Asunto: Plan de Remediación Propuesta Modificado en Respuesta a la Carta de la LEA del 1 de mayo de 2025

PROJECT TITLE:
CHIQUITA CANYON CASTAC, CALIFORNIA

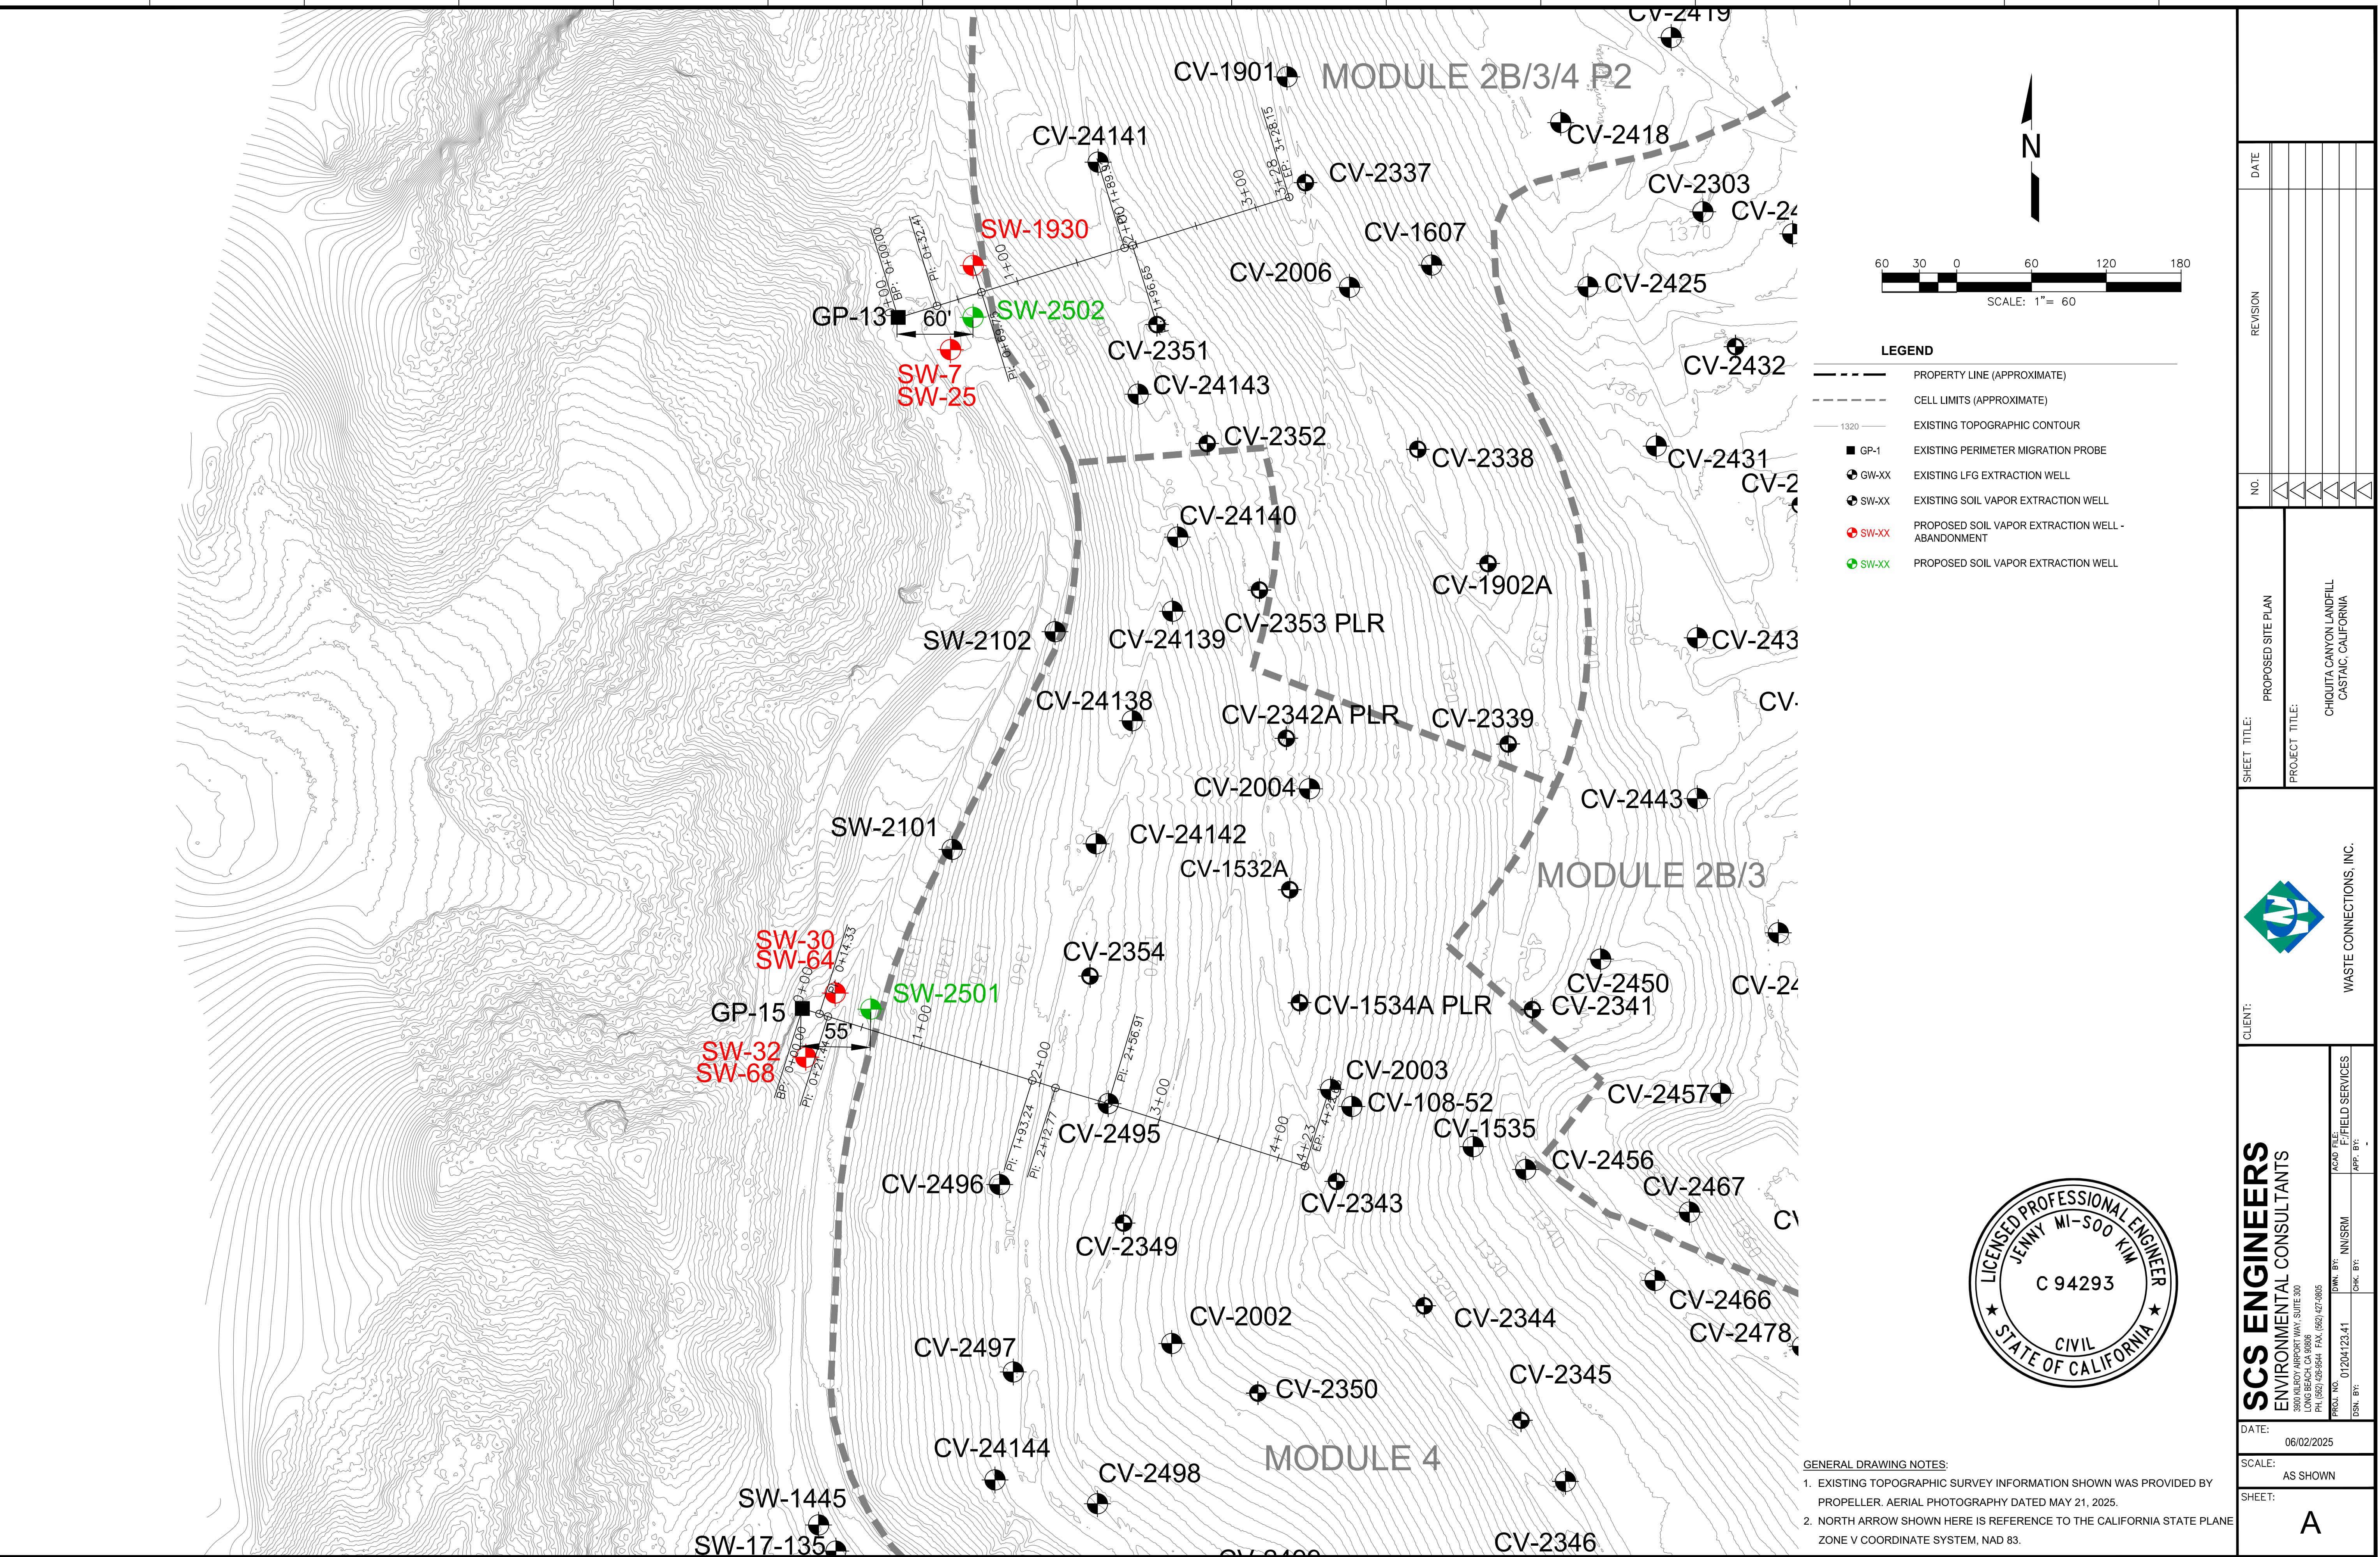
***Punto 2:** Proporcionarle a la LEA un mapa que muestre las ubicaciones y los detalles del diseño de los nuevos pozos de extracción de vapor del suelo (SVE) para su revisión y aprobación antes de su instalación. CCL se asegurará de que los pozos de monitoreo perimetrales no se ubiquen dentro del radio de influencia de los pozos de SVE para evitar que se vean afectados los resultados de los monitoreos. Por favor, observe la*

En el **adjunto A** se incluye un mapa de las ubicaciones aproximadas de los nuevos pozos de extracción de vapor del suelo (SVE) propuestos. El radio de influencia exacto de los nuevos pozos de SVE no pueden calcularse debido a que se desconocen los estratos geológicos exactos que se encontrarán durante la perforación. Como se muestra en el Adjunto A, los nuevos pozos de SVE se colocarán más lejos de las sondas existentes y más cerca de los desechos que los pozos de SVE existentes, de esta manera reduciendo la posibilidad de influenciar las sondas de monitoreo perimetrales en relación a las que están instaladas actualmente. Además, para cumplir con el Título 27 CCR, las sondas de monitoreo perimetrales se encuentran dentro de los 100 pies desde el borde de los desechos; debido a esto, la distancia máxima posible entre las sondas de monitoreo y los pozos de SVE es limitada. Ante una mayor consideración de estos detalles y a los comentarios de CalRecycle, la cantidad máxima de SVEs posible se limita a dos (2) lugares, cada uno con dos SVEs colocados a diferentes profundidades dentro del mismo pozo, dando un total de cuatro (4) SVEs. Esta cantidad de pozos es suficiente para recoger la migración de LFG antes del límite de cumplimiento. En el Adjunto A se proporciona un plan que muestra la distancia entre el borde de los desechos, las sondas de monitoreo, los pozos de SVE existentes y los nuevos pozos de SVE propuestos.
